Pytania i odpowiedzi

Znak sprawy: ZP/87/2023

*Dot. Dostawy aparatury medycznej dla Centralnego Szpitala Klinicznego
Uniwersytetu medycznego w Łodzi przy ul. Pomorskiej 251*

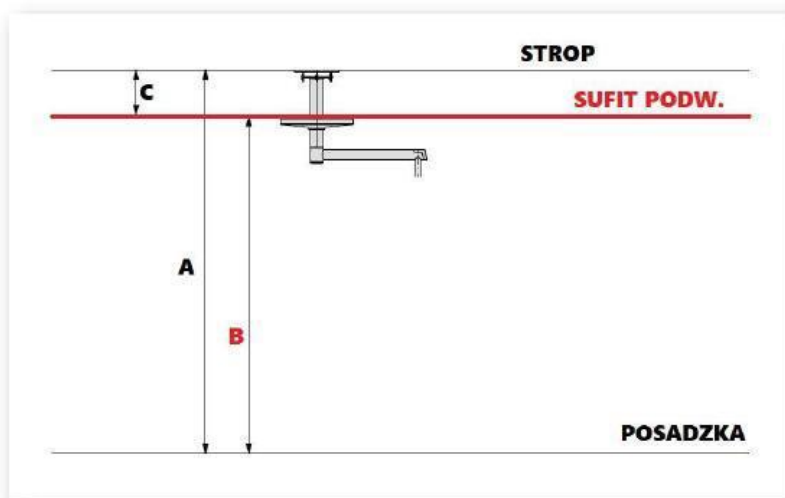
Czy w miejscu montażu doprowadzone są wszystkie potrzebne przewody do podłączenia lamp?

Jeśli nie to czy wykonawca musi je doprowadzić we własnym zakresie i jaka jest odległość do rozdzielni?

Odp. Tak

Odp. Nie dotyczy.
